**Avis délibéré**  
**de la Mission régionale d'autorité environnementale**  
**Corse**  
**sur le projet de plan local d'urbanisme de Monte**  
**(Haute Corse)**

N°MRAe  
2021CORSE / AC10

Avis du 18 novembre 2021 sur le projet de plan local d'urbanisme de Monte

*Projet de zonage sur le bourg d'Angiolasca  
avec une consommation d'espace particulièrement concentrée sur la partie sud*

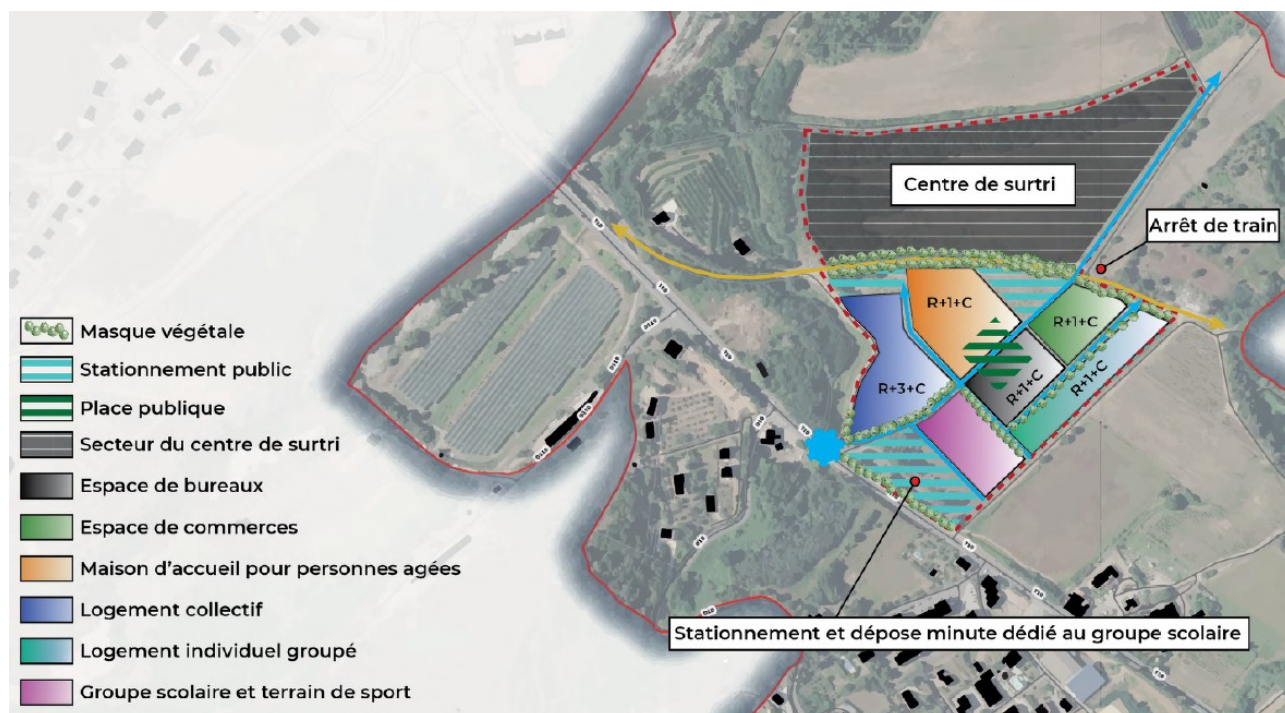
Globalement, s'il semble que la consommation d'espaces soit limitée en secteur de montagne, cela n'est pas le cas au niveau de la plaine, en particulier au niveau du bourg d'Angiolasca comme le montre le projet zonage projeté sur l'orthophoto :

- **des projections démographiques éventuellement réajustées ;**
- **de l'état initial de chaque zone (tissu déjà bâti et possibilités de densification ou mobilisation de dent creuse), en précisant la répartition des 4,3 ha de consommation prévisionnelle d'espaces ;**
- **des 70 logements actuellement en cours de construction, et de réviser, le cas échéant l'estimation du besoin de nouvelles constructions ;**

- **des projets portés par le secteur de l'OAP, en clarifiant leur contribution à la production de logements, pour éviter tout doublon.**

*Projet d'OAP sur le secteur d'Angiolasca*

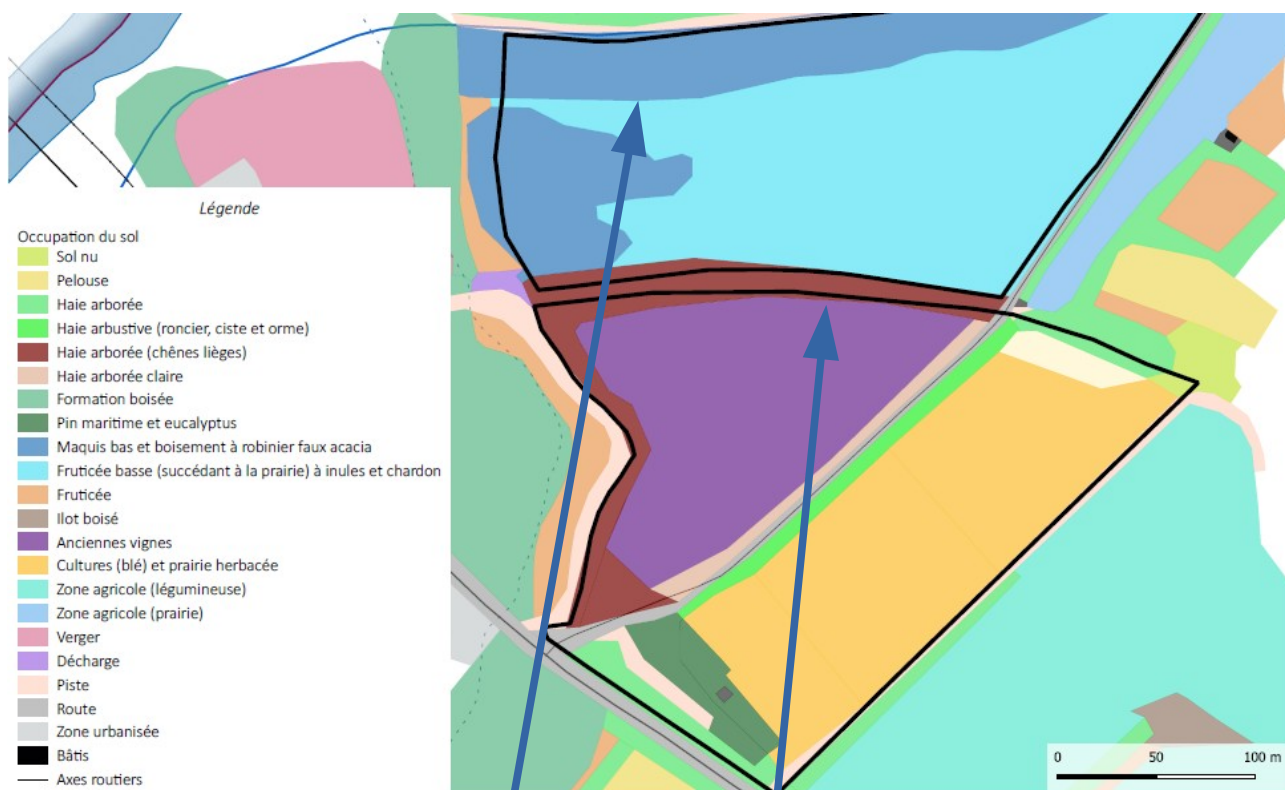
Cependant, même si les éléments socio-économiques sont présentés de manière claire dans le rapport de présentation, il n'existe pas d'analyse quantifiée et argumentée sur les besoins en matière de création d'écoles, de maison d'accueil pour les personnes âgées ou de création de bureaux<sup>5</sup>. Par ailleurs, on peut s'interroger sur la compatibilité d'installations de type industrielle avec la présence en proximité de résidences pour seniors, d'écoles ou de logements individuels. En effet, même si l'OAP fait référence à la norme Haute Qualité Environnementale pour le futur bâtiment du centre de sur-tri, ce type d'installations, relevant du régime d'installations classées pour l'environnement, peut être à l'origine de nuisances olfactives et sonores. Il en est de même pour la question des voies d'accès

avec, dans l'attente de la mise en place d'un éventuel transport ferroviaire adapté, la circulation d'un certain nombre de camions desservant le centre de surtri, qui n'est pas abordée dans l'OAP. Il convient également de s'assurer de la compatibilité d'une telle structure compte tenu de la présence de l'aéroport de Bastia-Poretta à moins de 4 km du site (vis-à-vis du risque aviaire notamment).

- **de compléter l'étude socio-économique du rapport de présentation afin d'étayer les besoins de création de bureaux, d'une maison d'accueil pour seniors, d'une école et d'une garderie ;**
- **de prendre en compte de manière plus approfondie les incidences directes et indirectes de la présence d'un centre de surtri de déchets ménagers et assimilés (en particulier en termes de trafic, de nuisances olfactives et sonores), vis-à-vis des autres aménagements projetés à proximité, tout en vérifiant sa faisabilité technique auprès de la Direction Générale de l'Aviation Civile compte tenu de la proximité de l'aéroport Bastia-Poretta.**

*En marron : proposition du maintien de la haie de chênes lièges*

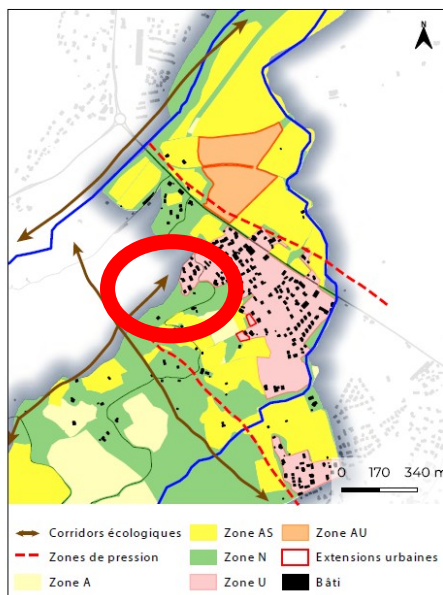
Concernant les secteurs de la plaine, en particulier sur le bourg d'Angiolasca, aucune analyse des milieux ou des espèces de faune et de flore susceptibles d'occuper les terrains qui seront urbanisés, n'est présentée dans le rapport, alors que celui-ci évoque la réalisation d'inventaires spécifiques<sup>7</sup>. Ce manque d'informations ne permet pas d'apprécier l'impact du projet de PLU sur les enjeux de biodiversité présents sur ce bourg. Cela est d'autant plus regrettable que l'OAP d'Angiolasca a fait l'objet d'un inventaire spécifique. Toutefois, seules deux demi-journées sur une seule saison ont été mobilisées pour les inventaires (24 mars et 7 mai 2021). Des inventaires complémentaires seront nécessaires pour vérifier si la séquence d'évitement/réduction, limitée à la préservation des chênes liège et l'adaptation du calendrier d'intervention, est suffisamment proportionnée aux enjeux pour éviter de recourir à des mesures compensatoires (et donc à une demande de dérogation espèces protégées à l'échelle des projets). Il convient d'ailleurs de relever que la mesure d'évitement ne correspond pas à la totalité des chênes liège actuellement présents et ce sans justification de la raison de ce choix :

- **en confirmant la prise en compte de la totalité des boisements de chênes liège en mesure d'évitement du secteur concerné par l'OAP, en lien avec l'objectif de préservation de la trame verte ;**
- **en complétant l'état initial de la zone Natura 2000 de « Mucchiatana » qui est sous influence indirecte des effluents produits par la commune de Monte.**

*Position du secteur de l'OAP vis à vis de l'Aléa du PPRI*

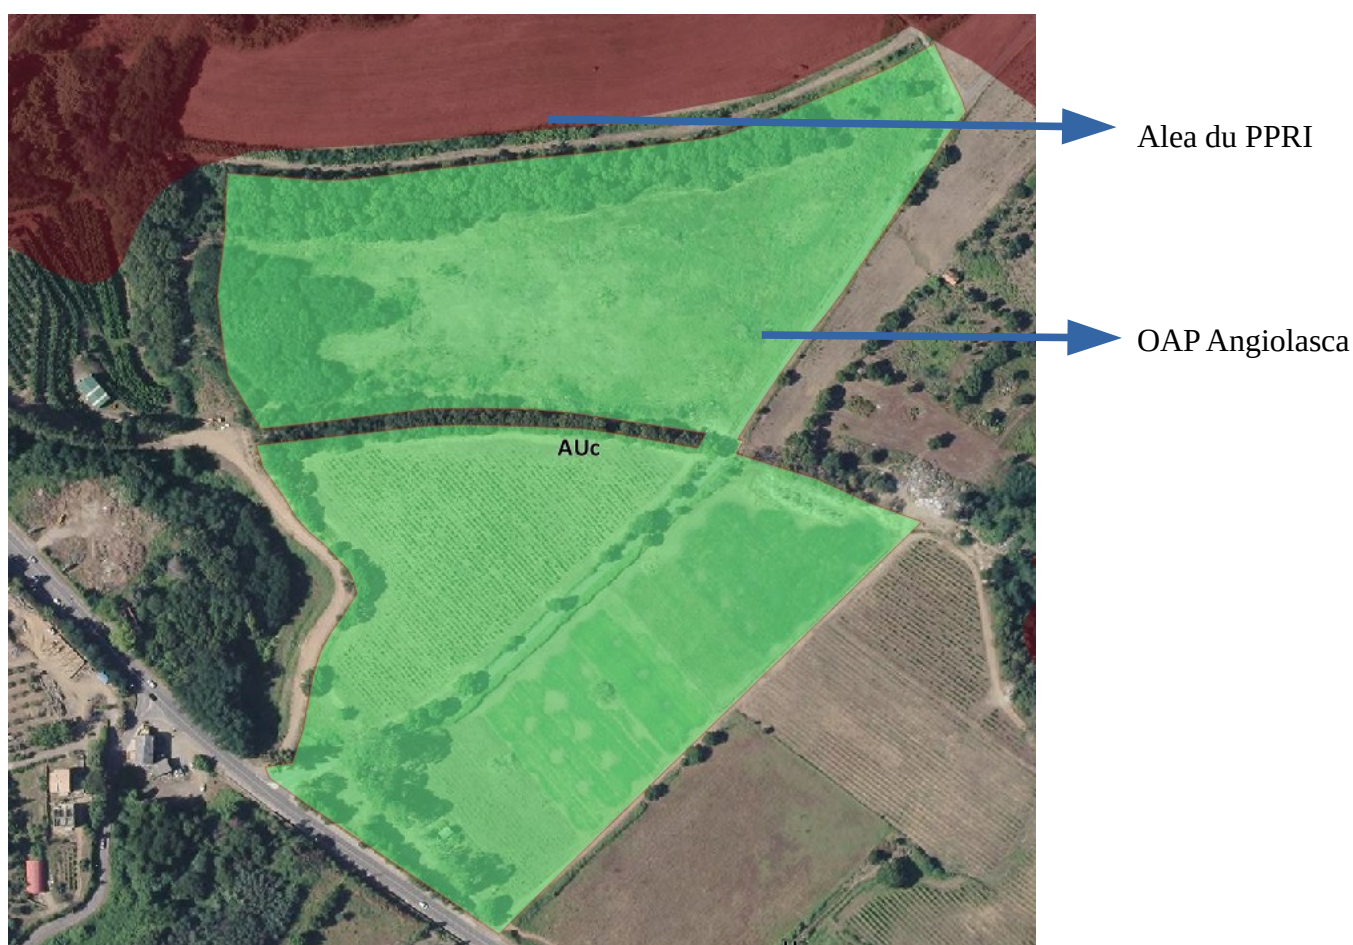
- la gestion des eaux pluviales et le risque inondation : le rapport de présentation indique bien l'absence de gestion des eaux pluviales sur la commune. En zone U, le règlement prévoit que les nouveaux projets devront faire l'objet d'une étude spécifique pour ne pas augmenter le débit des eaux de ruissellement. En particulier dans l'OAP d'Angiolasca, rien n'est prévu sur cet enjeu alors que le projet est situé en limite de la zone d'aléa du PPRI du Golo comme le montre le schéma ci-après :

Ainsi aucun élément n'est présenté dans le rapport permettant de démontrer, dans le cadre de l'artificialisation issue de l'OAP la prise en compte de l'aléa du PPRI du Golo, en particulier au regard de l'importante surface vouée à l'urbanisation (9,6 ha).

***La MRAe recommande de compléter le rapport de présentation en précisant les mesures prévues à l'échelle de l'OAP d'Angiolasca pour limiter les effets de l'imperméabilisation projetée et en démontrant la prise en compte du risque inondation.***
